Městský úřad Ústí nad Orlicí

ROZHODNUTÍ

O POVOLENÍ ZMĚNY STAVBY PŘED JEJÍM DOKONČENÍM

Z.1 12/2022 Změny stavby před dokončením 1–8

| Název přílohy | SITUACE DOPRAVNÍHO ŘEŠENÍ | | | Číslo přílohy | Z.1 |

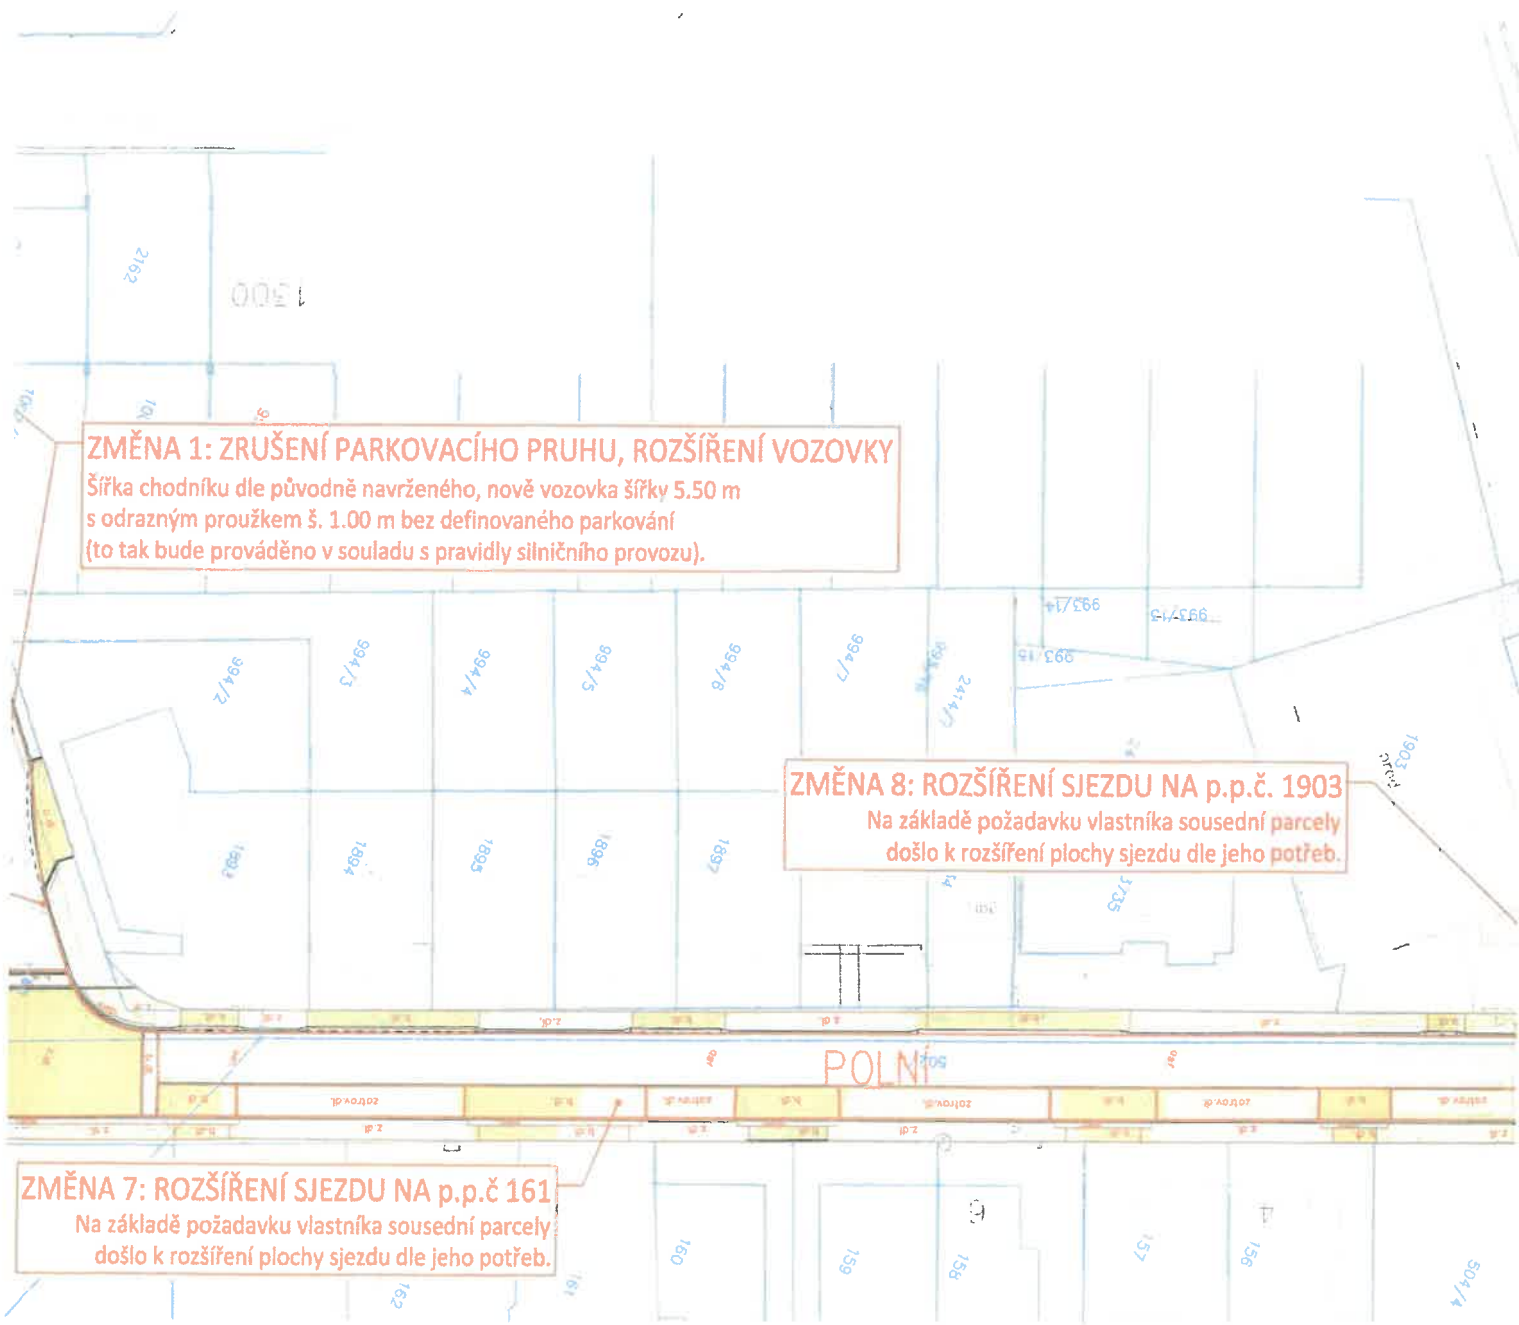
ZMĚNA 1: ZRUŠENÍ PARKOVACÍHO PRUHU, ROZŠÍŘENÍ VOZOVKY

Šířka chodníku dle původně navrženého, nově vozovka šířky 5.50 m s odrazným proužkem š. 1.00 m bez definovaného parkování (to tak bude prováděno v souladu s pravidly silničního provozu).

ZMĚNA 8: ROZŠÍŘENÍ SJEZDU NA p.p.č. 1903

Na základě požadavku vlastníka sousední parcely došlo k rozšíření plochy sjezdu dle jeho potřeb.

ZMĚNA 7: ROZŠÍŘENÍ SJEZDU NA p.p.č 161

Na základě požadavku vlastníka sousední parcely došlo k rozšíření plochy sjezdu dle jeho potřeb.

ZMĚNA 6: ZMĚNA OBLOUKU + ROZSAH OPRAVY ASFALTU + POSUN UV
 Změna provedení nárožního oblouku (průjezd vozidel změna neovlivňuje, délka mezi obrubami 4.5 m), rozšíření rozsahu opravy asfaltového krytu a související úprava polohy uliční vpusti.

ZMĚNA 2: DOPLNĚNÍ SJEZDU K č.p. 1256
 Chodníkový přejezd ve stejném uspořádání jako dříve navržené ostatní sjezdy v ulici (přejížděná obruba, pojížděná konstrukce).

ZMĚNA 3: ZRUŠENÍ ULIČNÍ VPUSTI
 Uliční vpust by byla umístěná na vrcholu ploch a voda by tak k ní nebyla svedena. Její realizace a umístění by bylo nadbytečné.

ZMĚNA 5: UMÍSTĚNÍ ULIČNÍ VPUSTI
 Po vyhodnocení tras podzemních sítí bylo možné umístit klasickou uliční vpust místo odvodňovacího obrubníku.

ZMĚNA 4: UKONČENÍ ASFALTOVÉHO KRYTU
 Pro zjednodušení technické realizace pokládky asfaltového krytu bylo změněno ukončení asfaltového krytu bez klínu. Parkovací stání dlažbou vyznačeno dle projektu.
